改善箇所説明図

基準不適合箇所

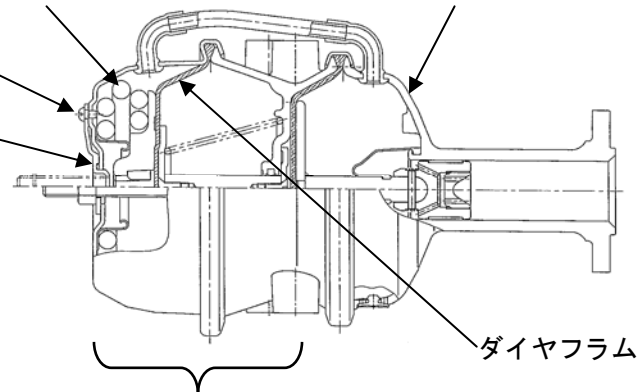
スプリング式駐車制動装置において、

- ①水浸入防止キャップをはめ込む作業が不適切なため、スプリング室に水が浸入し、スプリングが錆びることがある。そのため、スプリングが折損し、ダイヤフラムが損傷してエアが漏れ、最悪の場合、走行中駐車ブレーキが作動するおそれがある。
- ②水浸入防止キャップを保持するネジの形状が不適切なため、スプリング室に水が浸入し、スプリングが錆びることがある。そのため、スプリングが折損し、ダイヤフラムが損傷してエアが漏れ、最悪の場合、走行中駐車ブレーキが作動するおそれがある。
- ③水浸入防止キャップを保持するネジの打ち込み作業が不適切なため、スプリング室に水が浸入し、スプリングが錆びることがある。そのため、スプリングが折損し、ダイヤフラムが損傷してエアが漏れ、最悪の場合、走行中駐車ブレーキが作動するおそれがある。

- ①全車両、駐車ブレーキチャンバを点検し、スプリング室内部に錆のあるものは、当該チャンバを良品と交換する。また、全車両水浸入防止キャップを新品と交換する。
- ②③全車両、駐車ブレーキチャンバの製造場所マークを確認し、該当するものは点検を行い、スプリング室内部に錆のあるものは、当該チャンバを良品と交換する。また、全車両ネジ部に接着剤を塗布する。
